## 改善箇所説明図

C600Sport

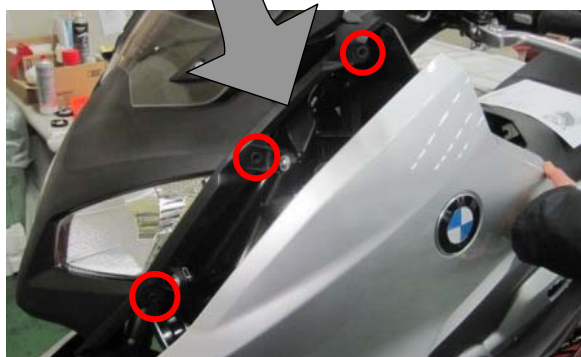
### 基準不適合発生箇所

フロントサイドパネルにおいて、固定しているスナップロックの硬度が不適切なため、高速走行時 (>160 km/h) に緩むことがある。そのため、そのままの状態で行くと、サイドパネルが脱落するおそれがある。

### 改善の内容

全車両、左右のスナップロックを対策品へ交換する。

### 識別マーク(白点)

スナップロック上のボディパネルに白ペイントマークを付ける (図示とおりに)
